## 改善箇所説明図 ⑤

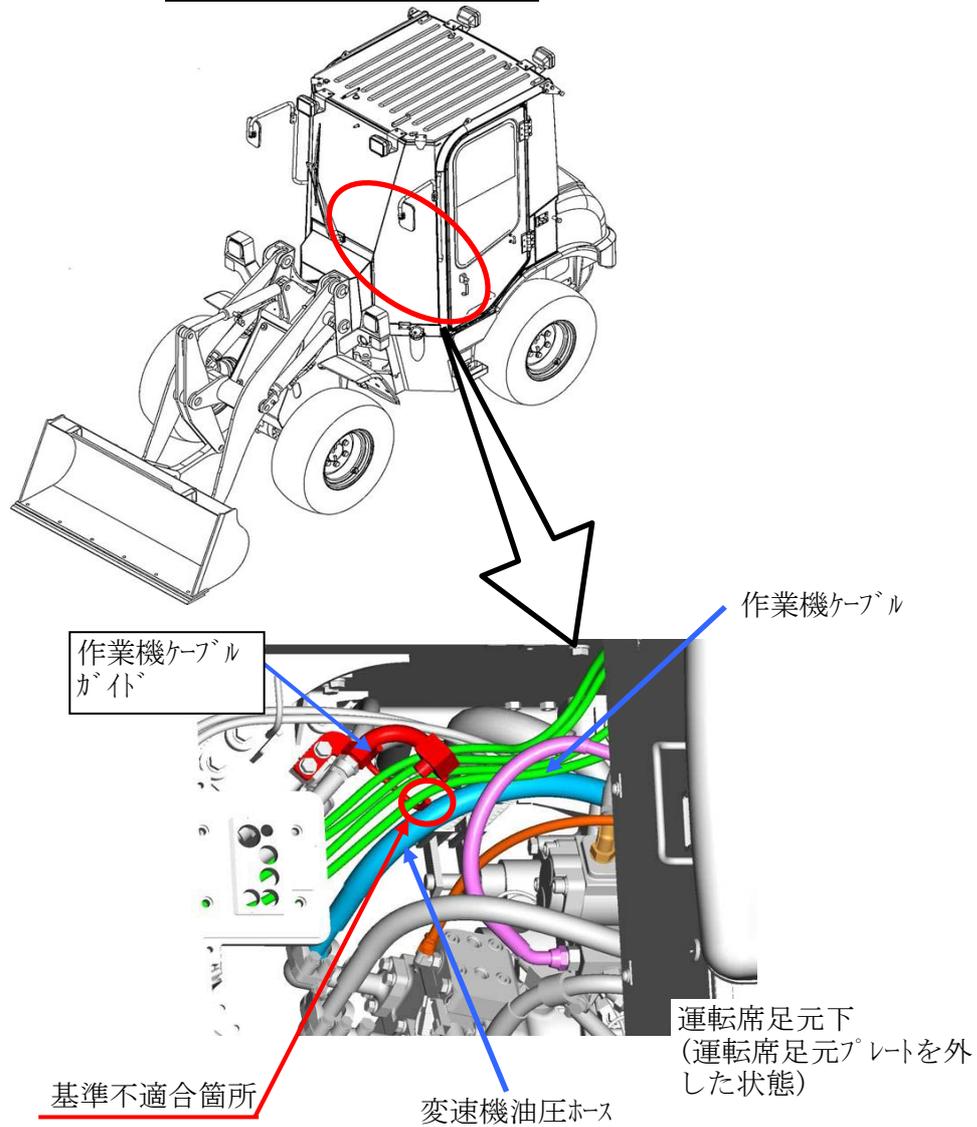
作業機ケーブルガイドの形状が不適切なため、振動により変速機油圧ホースが当該ケーブルガイドと干渉する可能性がある。そのため、そのままの状態で使用を続けると、変速機油圧ホースが損傷し、最悪の場合、走行不能になるおそれがある。

全車両、作業機ケーブルガイドを対策品に交換する。なお、変速機油圧ホースに損傷があるものは新品に交換する。

作業機ケーブルガイドの形状が異なるため目視で識別可能。
